# 原子力規制における検査制度の見直しに伴う 原子炉施設保安規定認可申請について (コメント回答)

令和2年8月4日  
電源開発株式会社

# 1. 審査会合における指摘事項

# 2. 指摘事項 1 への回答 (1 / 5)

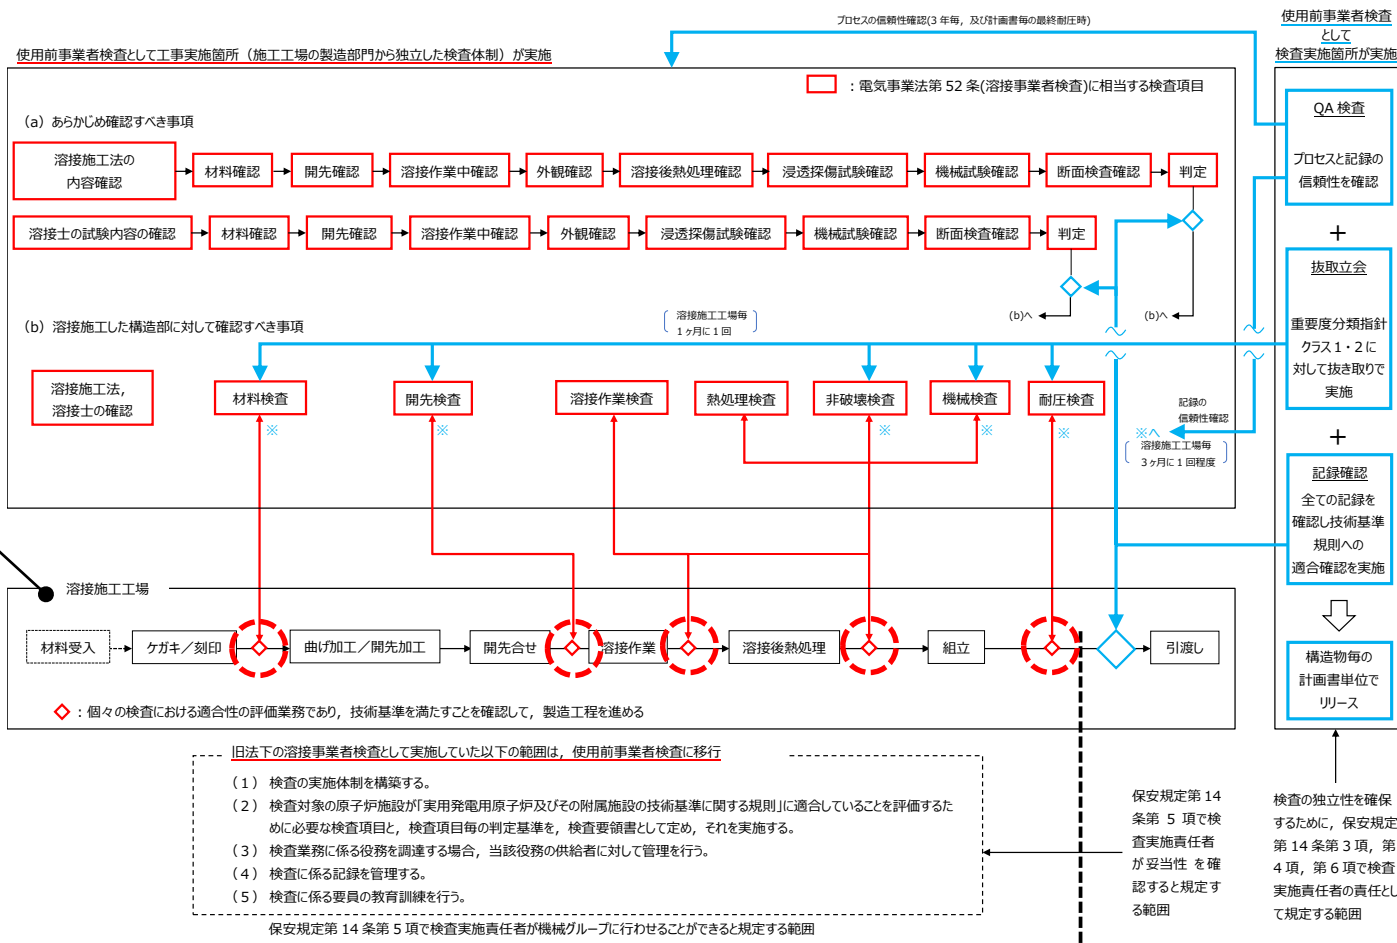
使用前事業者検査として実施する溶接検査に関し、個別検査（材料検査、開先検査、溶接作業検査、非破壊検査及び耐圧検査）において、現状の体制では作業実施者が次の工程に進めるためのリリース判断を行っているため、検査の独立性が確認できないことから、先行運転炉との差異を踏まえた上で、検査の独立性及び体制を説明すること。

- 溶接施工工場の◇では、工事実施箇所が検査項目ごとの適合性の評価業務を行い、技術基準規則を満たすことを確認して、製造工程を進める。
- 検査項目ごとの全ての検査が終了後、検査実施箇所が記録確認により技術基準規則への適合を判定して、◇で検査のリリースを行う。

## ① 独立性が求められる使用前事業者検査(溶接)の範囲の整理

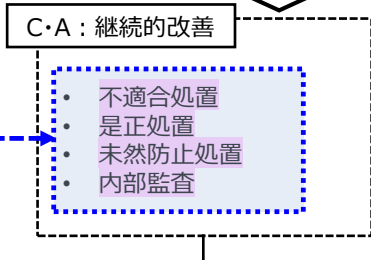
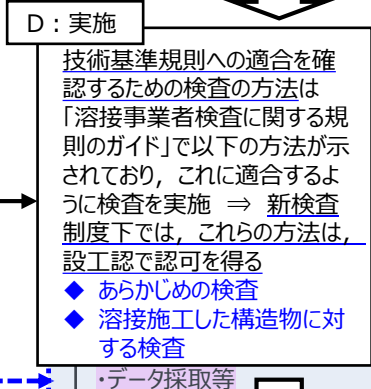
使用前事業者検査として実施する溶接検査に関し、個別検査（材料検査、開先検査、溶接作業検査、非破壊検査及び耐圧検査）において、現状の体制では作業実施者が次の工程に進めるためのリリース判断を行っているため、検査の独立性が確認できないことから、先行運転炉との差異を踏まえた上で、検査の独立性及び体制を説明すること。

使用前事業者検査等の独立性要求を受ける、使用前事業者検査(溶接)の範囲は以下の範囲であると整理

- 溶接施工法に関する検査及び溶接士の技能に関する検査(あらかじめの検査)の方法と時期を満たして実施する検査
- 溶接施工した構造物に対する検査に係る検査の方法と時期を満たして実施する検査 ⑬, ⑭

大間では、使用前事業者検査(溶接)の関連プロセスの管理を工事実施箇所が実施するため、独立性を有するQA検査を実施し、信頼性を確保する

### ① 法令上の位置付け

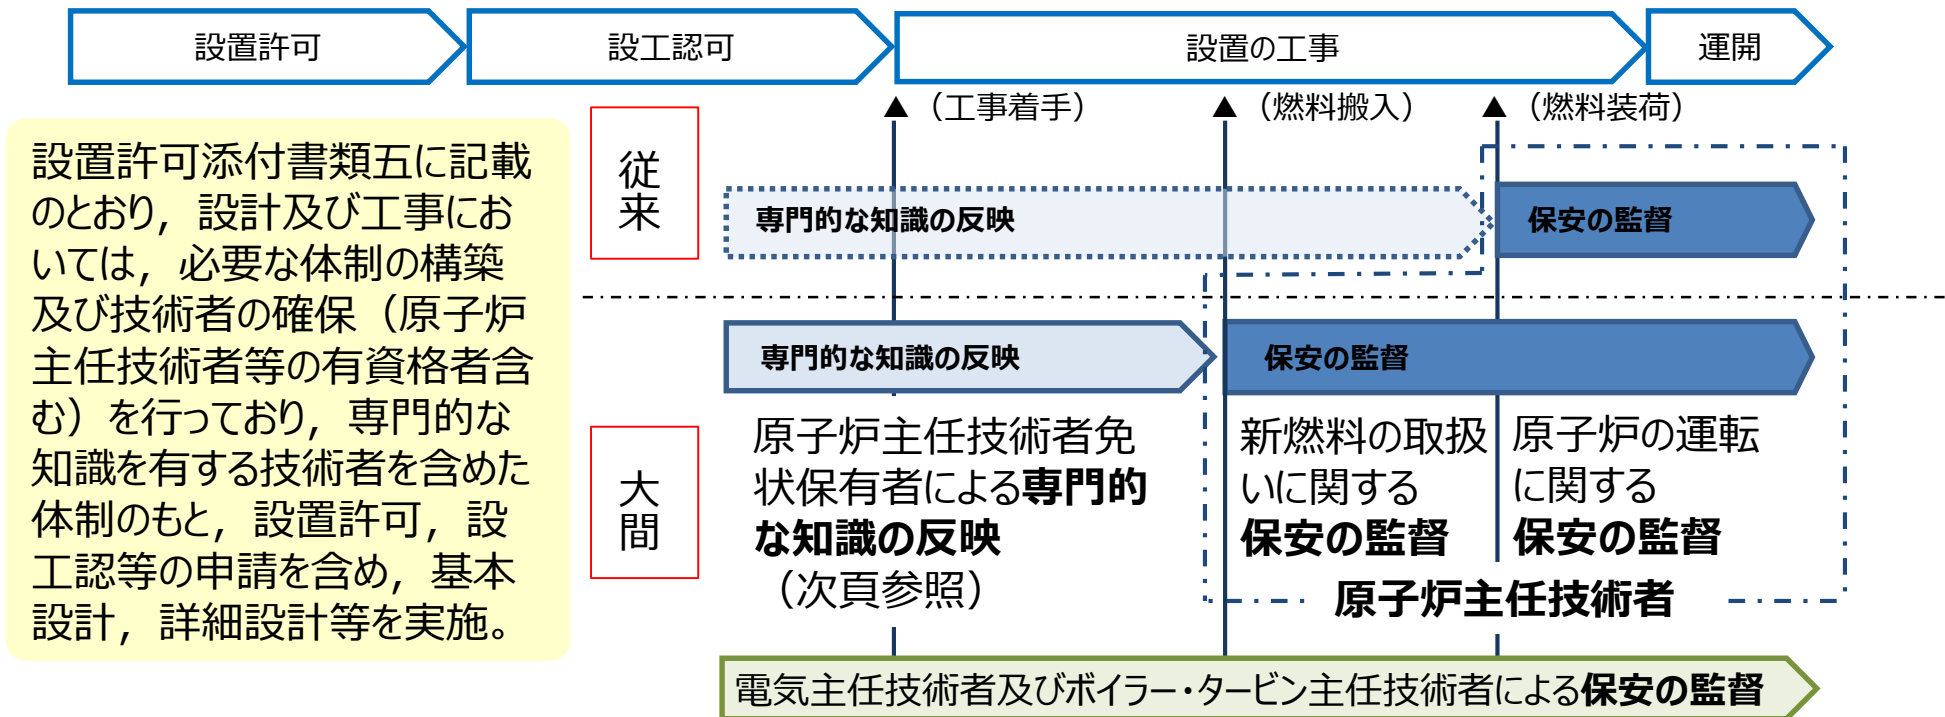
運転段階の原子炉では、保安委員会等に原子炉主任技術者も参画し、設置許可や設工認等の申請を出すことになっているが、建設段階の原子炉においては、その役割を電気主任技術者等に行わせるとしており、原子炉主任技術者を関与させる必要がないのか説明すること。

原子炉主任技術者免状を有する者を、本店の原子炉施設保安委員会の委員として参画させる。

- 原子炉等規制法第 4 3 条の 3 の 2 6 (発電用原子炉主任技術者) では、**原子炉の運転に関する保安の監督を目的**として選任することを規定。
- また、**実用炉規則第 9 5 条**では、**実務経験 3 年**を選任要件として規定。
- 当該法要求を受けて、従前より、**燃料装荷前**までに原子炉主任技術者を選任しており、**設置の工事 (燃料搬入前)** 段階においては選任していない。
